MER Lelystad Airport

Herstel invoergegevens, verwerken actuele inzichten en voorschriften,
effecten aansluitroutes

Bijlage 3 Definitieve ontwerp aansluitroutes

Reactie op voorstellen consultatietrajecten Lelystad Airport

Figuur 4-6 Nieuw ontwerp voor wachtgebied

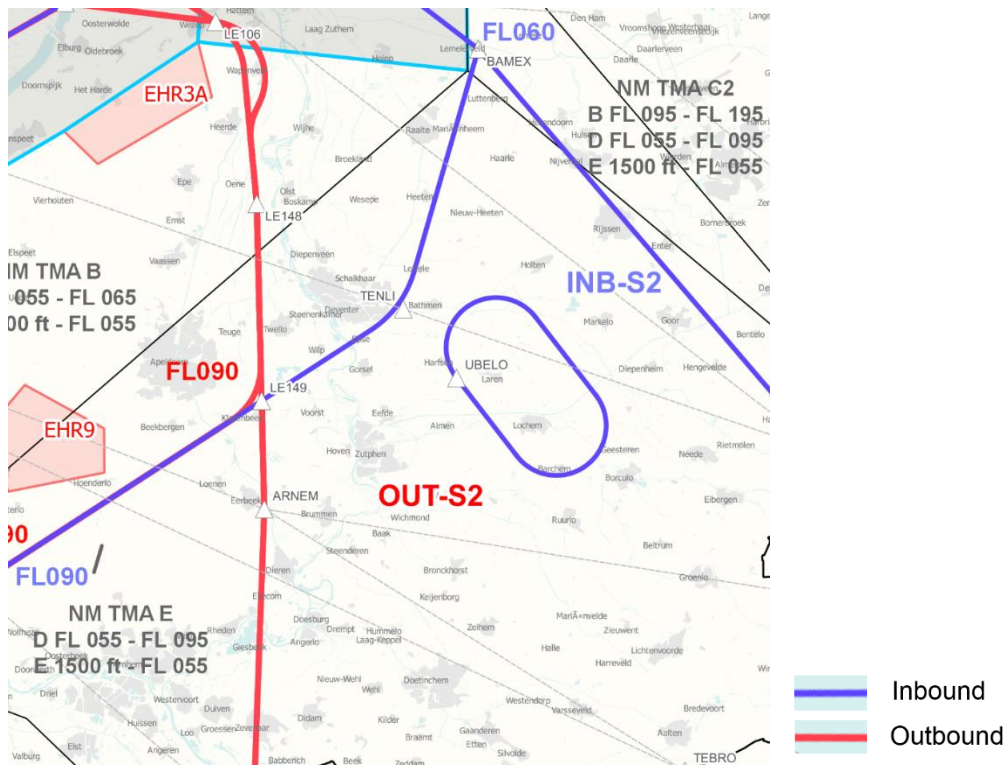
Over de hoogtes en locaties van de wachtgebieden zijn veel zorgen geuit door zowel luchtruimgebruikers als omwonenden. Luchtruimgebruikers hebben voorgesteld beide

wachtgebieden bij de IAF Noord (Steenwijkerland) en IAF Zuid (Lemelerveld) te vervangen door een enkel wachtgebied boven het vliegveld Lelystad, in lijn met de situatie bij de luchthaven Eindhoven, zodat het luchtruim in de omgeving van IAF Noord en IAF Zuid niet beperkt wordt voor zweefvliegen. Daarbij wordt voorgesteld een nieuw wachtgebied voor twee vliegtuigen boven vliegveld Lelystad te realiseren, onder wachtgebied ARTIP van Schiphol. Onderstaande figuur toont het geconsulteerde ontwerp voor de wachtgebieden en geeft schematisch het voorstel weer voor het verplaatsen van de wachtgebieden naar ARTIP.

Er is er een alternatieve oplossing gevonden die voldoet aan de uitgangspunten, en tegemoet komt aan zorgen van de omgeving. Dit houdt in het verplaatsen van wachtgebieden bij Steenwijk en Lemelerveld door één andere - hoger gelegen - locatie boven de noordelijke Achterhoek (in NM TMA E). Gelet op de ervaringen bij Eindhoven wordt verwacht dat het wachtgebied ongeveer 1 keer per kwartaal wordt gebruikt. Deze oplossing beperkt de overlast voor omwonenden doordat dit wachtgebied op FL090 gerealiseerd wordt in plaats van FL060 (of te wel op 2.700 meter in plaats van 1.800 meter), en wordt mogelijke overlast bij Steenwijkerland, Weerribben en Lemelerveld gereduceerd. Hiermee wordt tegemoet gekomen aan wensen van zowel bewoners als luchtruimgebruikers. Figuur 4-6 toont het ontwerp van het nieuwe wachtgebied.

Figuur 4-8 Geconsulteerd ontwerp sector 1 bij zuidwestelijk baangebruik

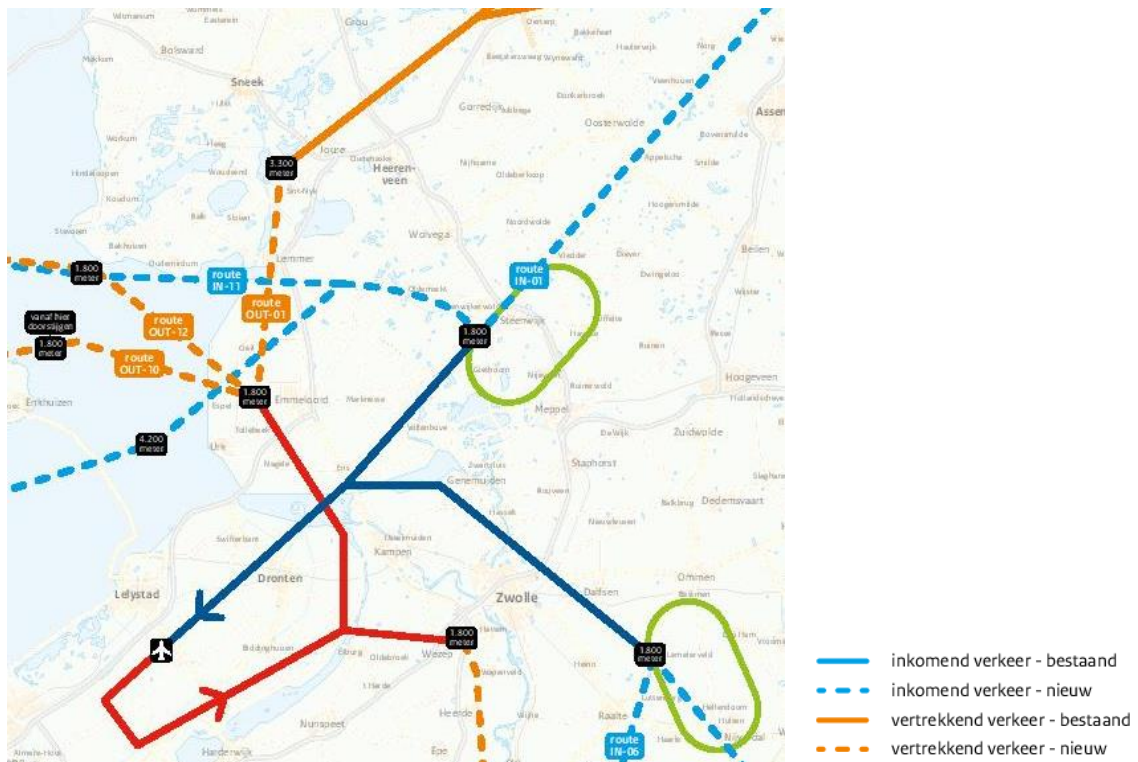
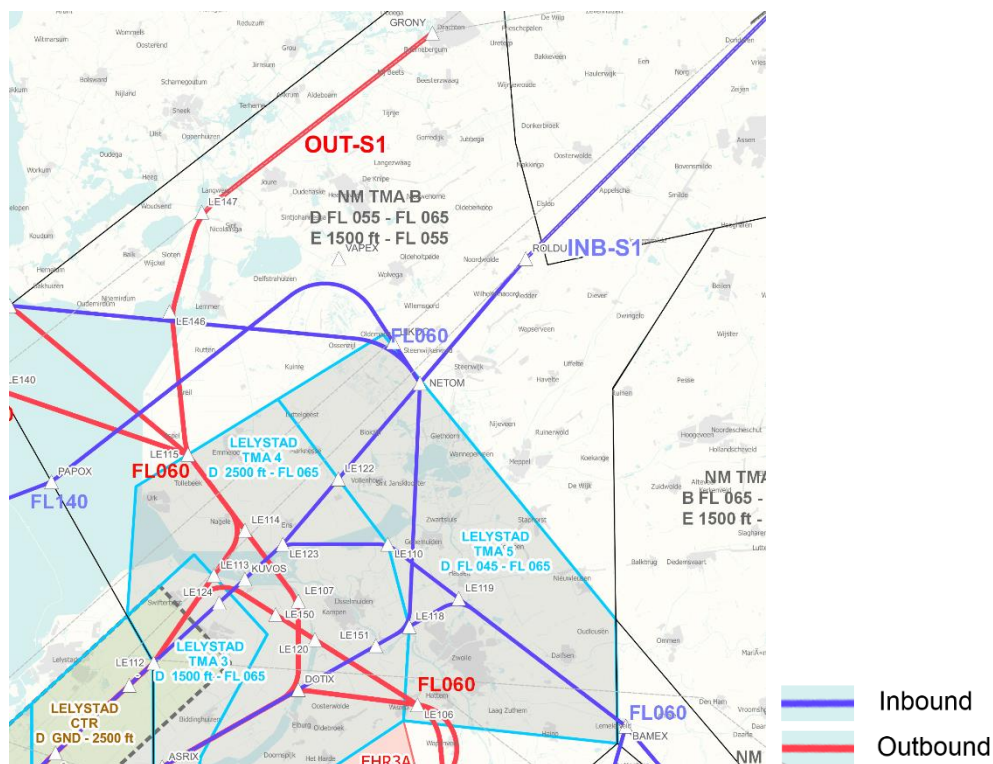
Zowel de bewonersdelegatie als de provincie Friesland hebben diverse voorstellen gedaan om de route van Lelystad Airport vanuit en naar het noorden aan te passen. Dit heeft met name betrekking op het toepassen van glijvluchtnaderingen, het ontzien van Lemmer, en natuurgebied de Weerribben. Zie Figuur 2-1 (pagina 5) voor een illustratie van de vijf luchtruimsectoren in Nederland.

De nadering vanuit sector 1 zal in de praktijk in glijvlucht worden uitgevoerd mits dit niet leidt tot interferentie met Schiphol verkeer. Het volledig ontwerpen van de route als CDA naar Lelystad is echter niet mogelijk, omdat een vlucht die een CDA uitvoert in zijn dalprofiel rekening houdt met een ononderbroken, onverstoorde daling. Dit vereist dat het gebied vanaf de hoogte waarop de daling wordt ingezet vanuit sector 1 tot de hoogte van de IAF (Steenwijkerland), het punt waar vliegtuigen het luchtruim rondom Lelystad binnen vliegen, vrij is van ander verkeer. Dit is in het geval van de route naar IAF Noord een dusdanig groot gebied waar veel Schiphol verkeer vliegt dat deze onverstoorde nadering niet kan worden gegarandeerd en dus interferentie met Schiphol verkeer kan optreden.

Figuur 4-10 Geconsulteerd ontwerp sector 2 bij zuidwestelijk baangebruik

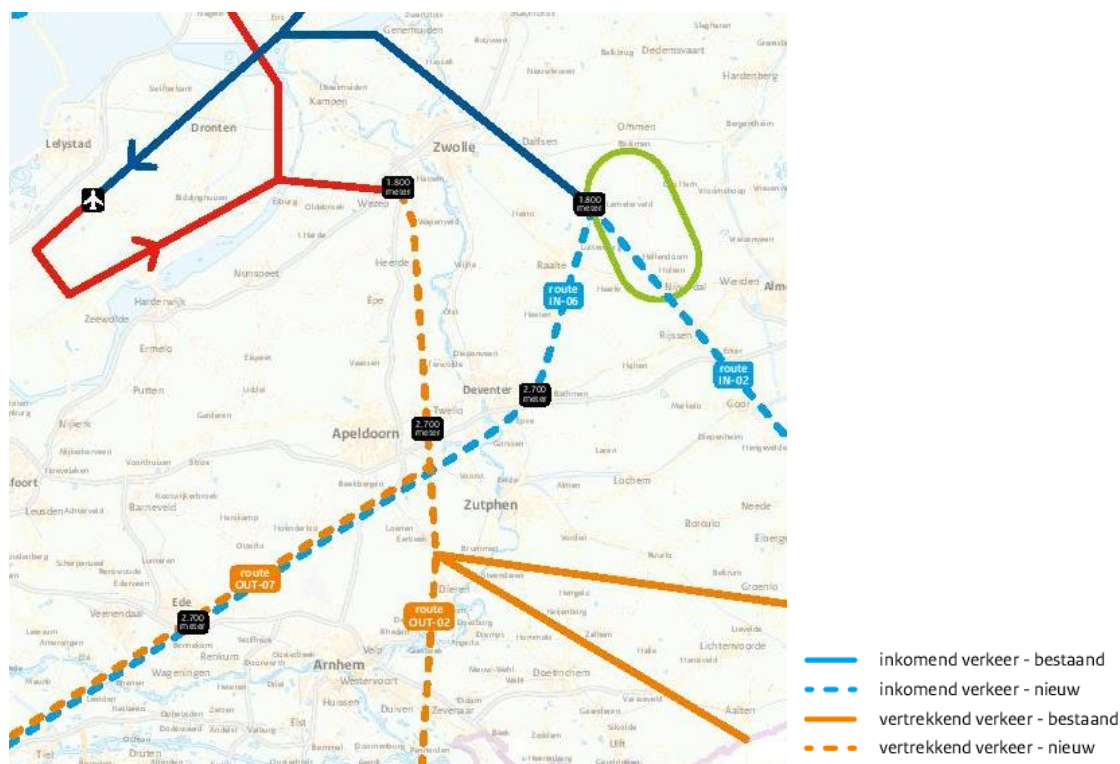
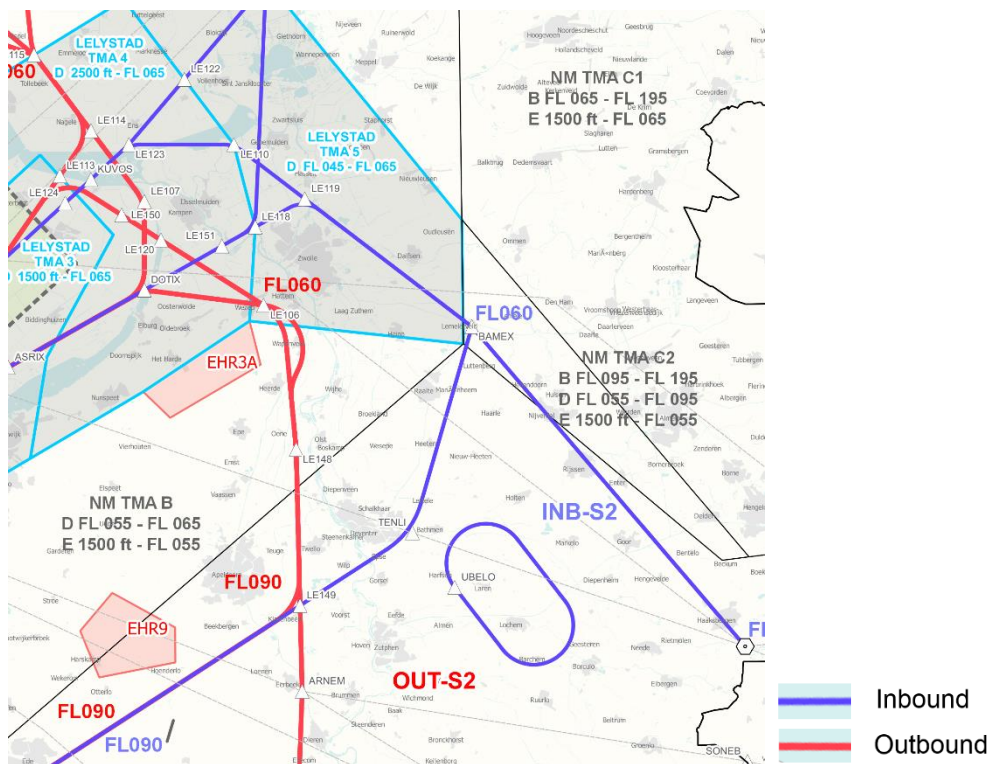
Voor de vertrekroutes naar sector 2 zijn zowel door de bewonersdelegatie als tijdens de internetconsultatie voorstellen gedaan om enkele woonkernen te ontzien. LVNL/CLSK heeft voor twee specifieke verzoeken oplossingen uitgewerkt. Ten eerste is in het definitieve ontwerp de route oostelijk van Heerde en ten tweede ook oostelijk om Oene gelegd, om geluidhinder in beide dorpen zo veel mogelijk te beperken (Figuur 4-11).

Verkeer vanuit sector 2 zal in de praktijk vanaf RKN (grens met Duitsland) een glijvlucht maken tot Zwolle. Dit verkeer zal hoger vliegen over IAF Zuid nabij Lemelerveld dan in het geconsulteerde ontwerp. Omdat bij bepaalde weerscondities (zoals flinke meewind) het kan voorkomen dat een vliegtuig boven FL060 uitkomt bij IAF Zuid, is de afspraak gemaakt dat er bij IAF Zuid gevlogen wordt op een hoogte van FL060 of hoger. Daarmee wordt invulling gegeven aan de wens van de bewonersdelegatie en de provincie Overijssel.

Vanaf Zwolle wordt in de praktijk een glijvlucht gemaakt naar de baan bij zuidwestelijk baangebruik. Dit is niet geheel mogelijk bij noordoostelijk baangebruik, aangezien er dan deels horizontaal moet worden gevlogen boven Flevoland, onder de Schiphol TMA.

Figuur 4-14 Geconsulteerd ontwerp sector 4 en 5

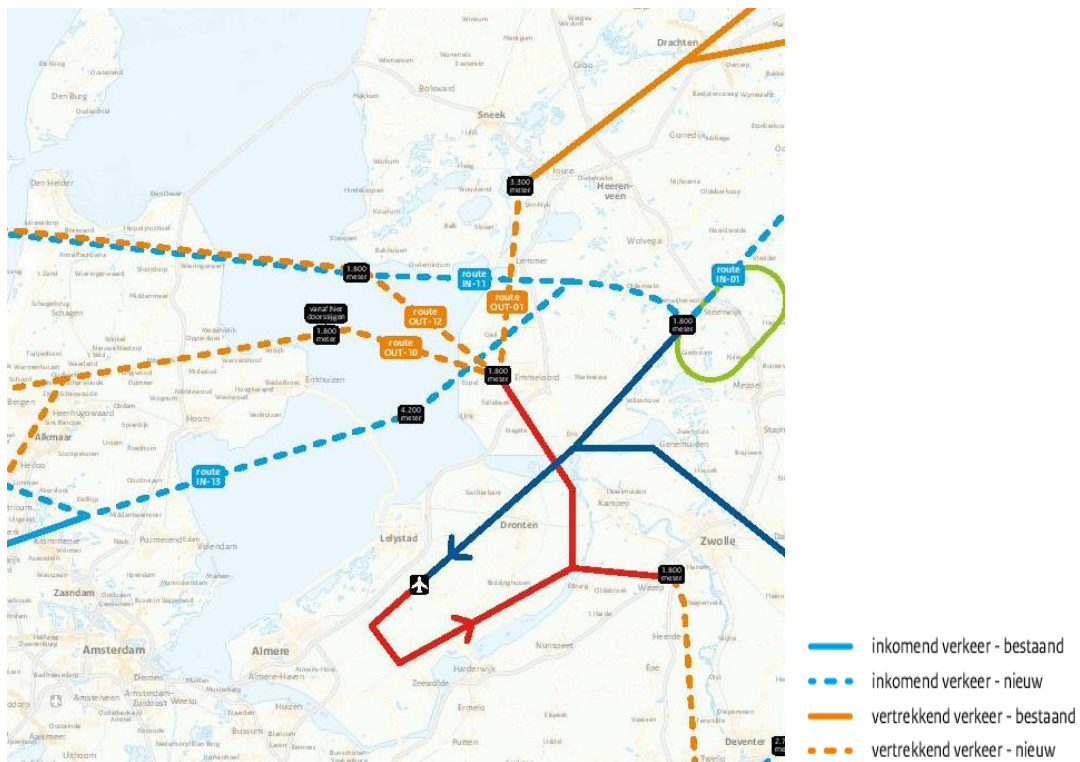
Er zijn diverse voorstellen gedaan voor het wijzigen van de routes naar het westen en zuidwesten. Provincie Friesland en de bewonersdelegatie hebben het voorstel gedaan om IN-11 en OUT-12 te laten vervallen en daarvoor in de plaats IN-13 en OUT-10 te gebruiken van en naar het westen en zuidwesten (sector 4 en 5), zodat met name Friesland wordt ontzien. Via de internetconsultatie is gevraagd OUT-10 en OUT-12 te verplaatsen naar de Noordzee (zie onderstaande figuur). Onderstaand de voorstellen nader toegelicht en voorzien van een reactie.

De Friese overheden hebben daarnaast gevraagd om verdere routeoptimalisaties zodat de routes van en naar sector 4 en 5 niet over Friesland gaan, ook rekening houdend met een nauwkeurigheidsmarge van 1,5 kilometer. Bij het verplaatsen van de route in zuidelijke richting komt deze in de buffer van het verkeersleidingsgebied Schiphol te liggen (Schiphol TMA). Conform internationale standaarden moet het verkeer tenminste 2,5 nautische mijlen vrij zijn van naburig luchtruim (dit is exclusief de navigatienauwkeurigheid van het vliegtuig van 1 nautische mijl). Dit verzoek kan daarom niet ingewilligd worden. Het verleggen van IN-13 ten zuiden van Espel is niet mogelijk, omdat dit òf interfereert met inbound Schipholverkeer, òf de bocht niet haalbaar wordt bij IAF Noord.

In het huidige routeconcept is, na veelgehoord commentaar en ingediende voorstellen, de route geoptimaliseerd, zodat de Weerribben grotendeels wordt ontzien. IN-13 bevat nu een grotere bocht richting IAF Noord.

Figuur 2-1 Geconsulteerd ontwerp Lelystad CTR

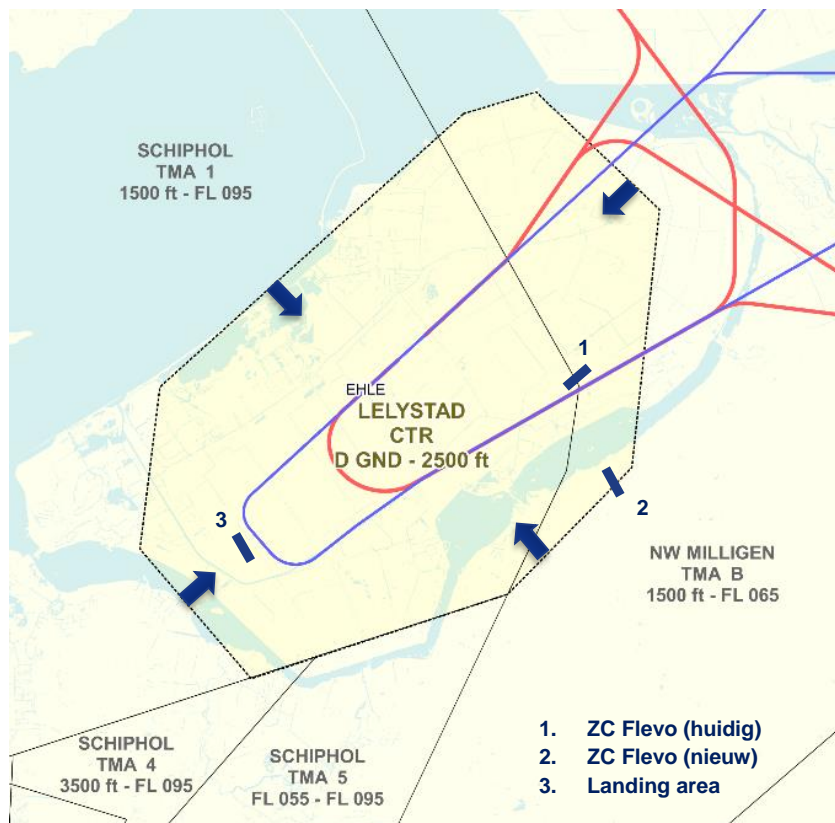
De volgende voorstellen hebben betrekking op het verkleinen van de Lelystad CTR:

- Voorstel 1: Noordwestelijke corridor vrijlaten over land voor kleine luchtvaart
- Voorstel 2: Zo klein mogelijke CTR
- Voorstel 3: Simulated Forced Landing area dient te blijven bestaan
- Voorstel 4: Nieuwe locatie ZC Flevo buiten CTR
- Voorstel 5: Huidige locatie ZC Flevo buiten CTR / TMA

Figuur 2-2 Geconsulteerd ontwerp Lelystad TMA

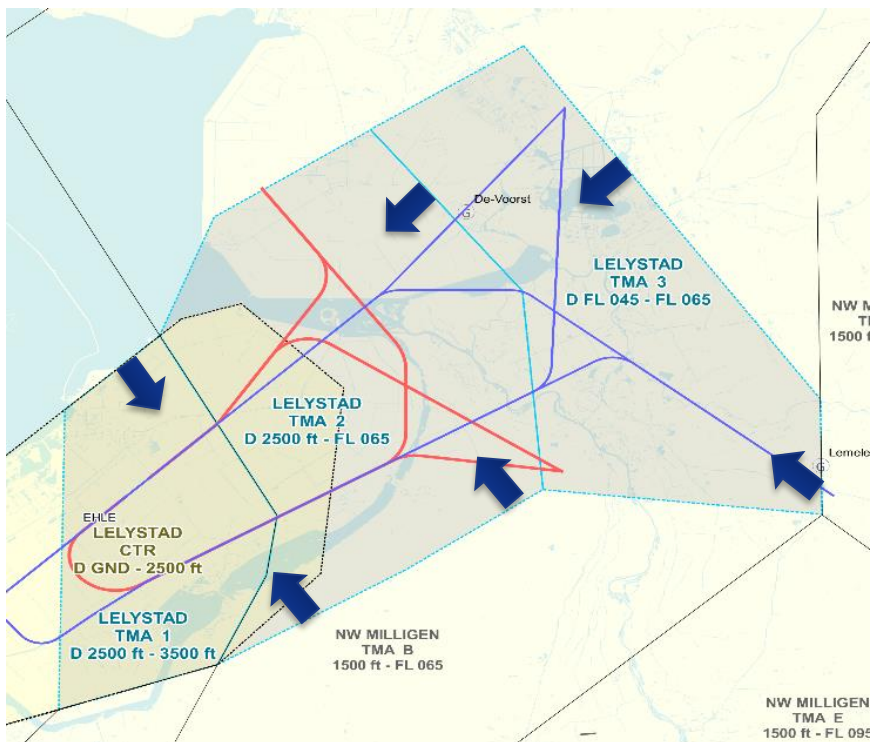
De volgende voorstellen hebben betrekking op het aanpassen van de Lelystad TMA:

- Voorstel 6: IAF Zuid verplaatsen
- Voorstel 7: Oost grens Lelystad TMA richting westen verschuiven
- Voorstel 8: Verkleinen Lelystad TMA
- Voorstel 9: TMA 2/3 grens richting zuidwesten
- Voorstel 10: TMA 1 en 2 ondergrens 3000 ft, TMA 3 ondergrens FL055
- Voorstel 11: TMA 2 verkleinen of verhogen bij Harderwijk
- Voorstel 12: RMZ/TMZ in TMA 3
- Voorstel 13: TMA klasse E i.p.v. klasse D

Figuur 2-3 Geconsulteerd ontwerp van wachtgebieden

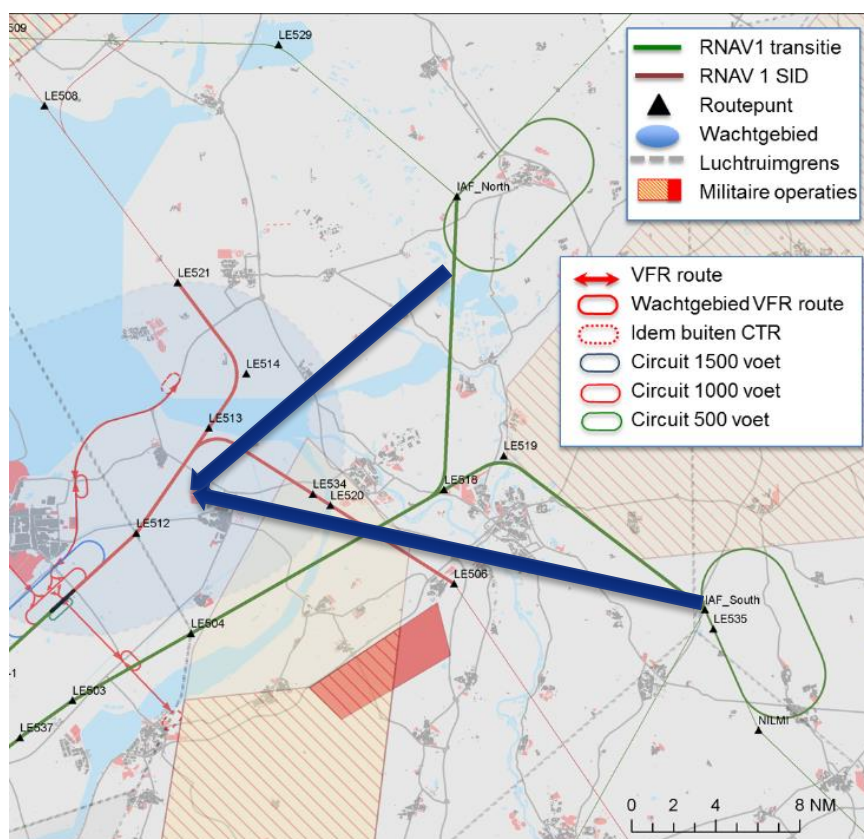
De volgende twee ontwerpen voorstellen hebben betrekking op wachtgebieden:

- Voorstel 14: Wachtgebieden verplaatsen naar ARTIP
- Voorstel 15: ARTIP naar FL080

Figuur 2-4 Voorstellen t.b.v. behoud valschermspringen Teuge

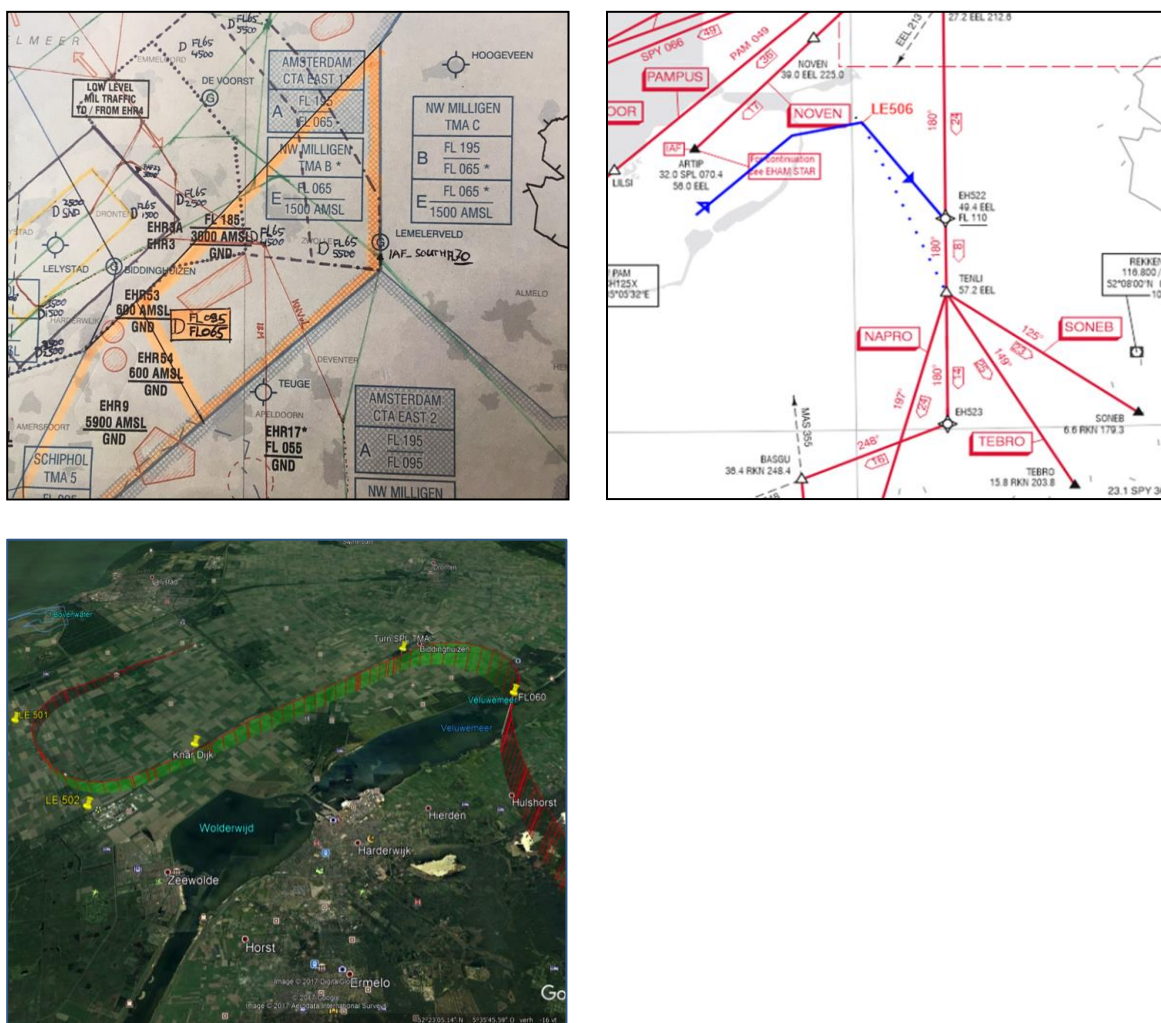
Nieuw Milligen (NM) TMA's zijn luchtruim gebieden die door de militaire luchtverkeersleiding wordt beheerst. Dit luchtruim wordt gebruikt voor zowel civiel als militair verkeer. Wanneer (delen van) het luchtruim actief is voor militair gebruik, dan is het niet beschikbaar voor civiel verkeer. De volgende voorstellen hebben betrekking op de aansluitroutes in de Nieuw Milligen (NM) TMA's en zijn gericht op het behoud van het valschermspringen op vliegveld Teuge:

- Voorstel 16: NM TMA B/CTA Amsterdam verhogen
- Voorstel 17: Gebruik Standard Instrument Departure route Eelde
- Voorstel 18: B++ variant

Figuur 2-5 De luchtruimclassificatie van de NM TMA's

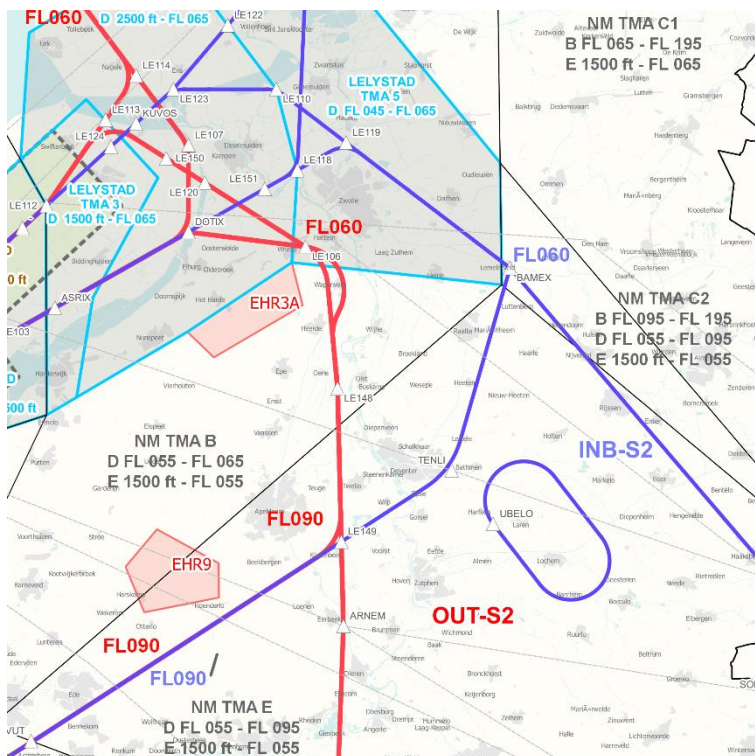
Nieuw Milligen (NM) TMA's zijn gebieden luchtruim die door militairen wordt beheerst. De volgende voorstellen hebben betrekking op de aansluitroutes in de Nieuw Milligen (NM) TMA's, en zijn gericht op het behoud van het valschermspringen op vliegveld Teuge:

- Voorstel 21: Houd de NM TMA's klasse E
- Voorstel 22: Wijzig alleen het luchtruim rond de routes en pas RMZ/TMZ toe
